**Всемирный форум для согласования правил  
в области транспортных средств**

Рабочая группа по вопросам шума

**Общие поправки****Предложение по дополнению 3 к Правилам № 9****Представлено экспертом от Европейской комиссии\***

Таблица 1

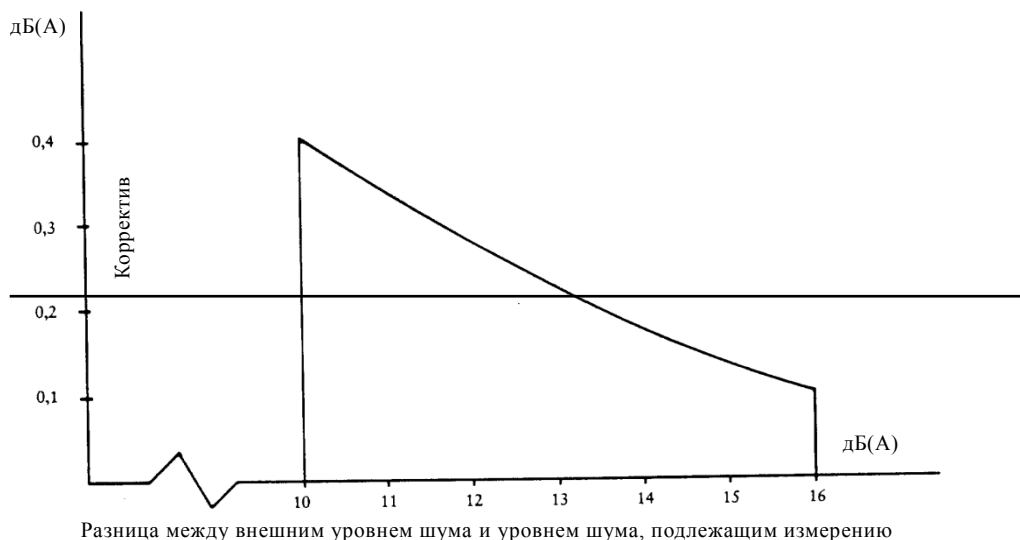
35. В новом подпункте 2.1.2 рис. «Погодные условия и поправка на фоновый шум» был исключен, поскольку указанные на нем данные не соответствовали таблице, в которой указаны правильные значения.

Рис. 2

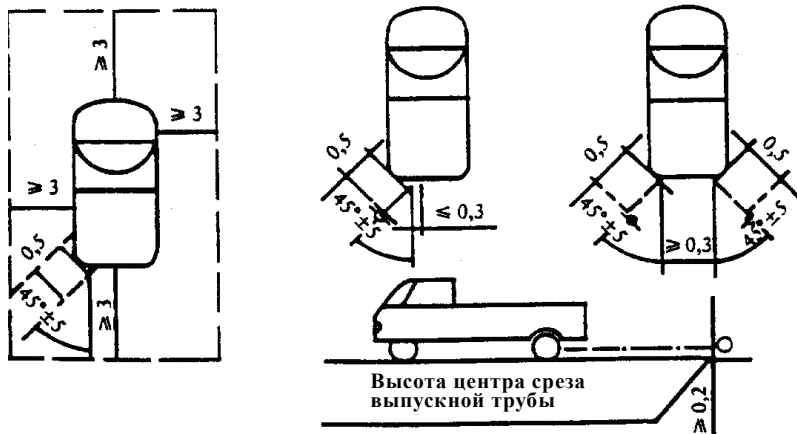
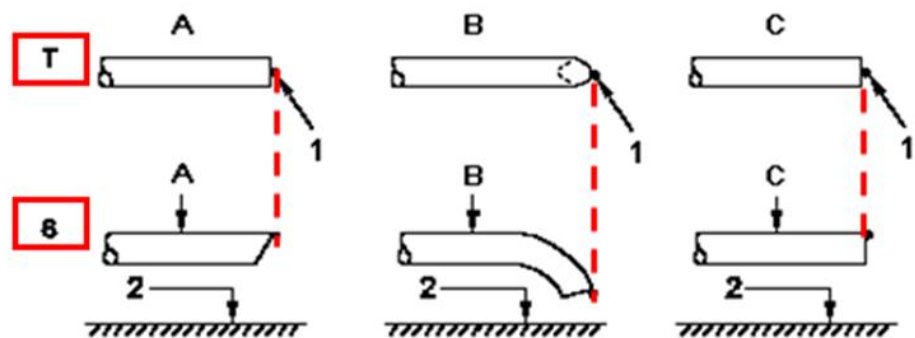
45. Рис. 2 и 4 были перенесены из нынешних частей документа (в добавлении) в этот пункт, поскольку они относятся именно к нему. Номер рис. 4 был изменен на 3 для обеспечения правильного порядка следования.

Рис. 4

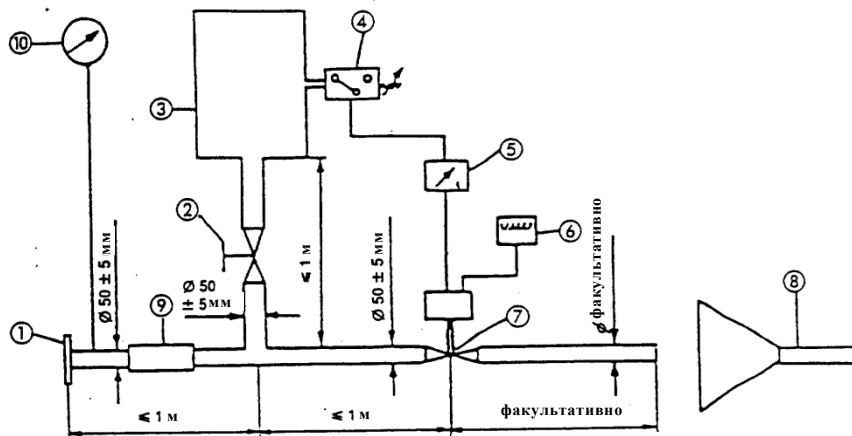
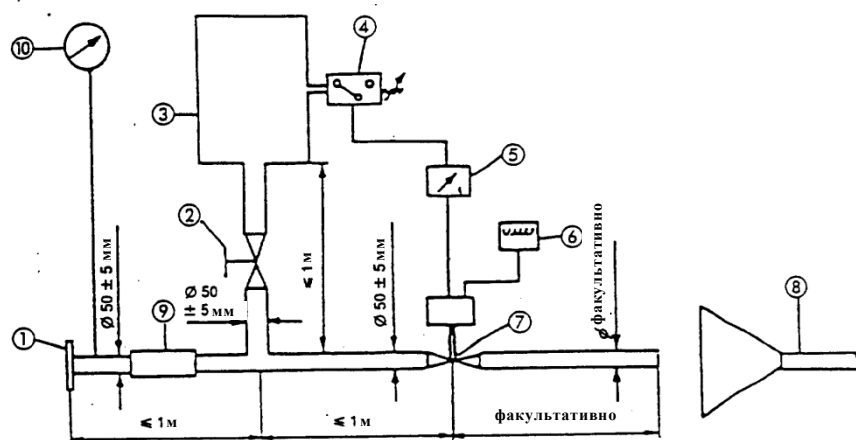
50. Рис. 3 был перенесен из пункта 5.3 в настоящий пункт, поскольку он имеет к нему непосредственное отношение, а его номер был изменен на 4 для сохранения правильного порядка следования.

Испытательное устройство, подробная схема которого приводится на рис. 3 4 в добавлении к настоящему приложению, устанавливается на срезе выпускной трубы системы выпуска. Приемлемым считается любое другое устройство, обеспечивающее эквивалентные результаты.
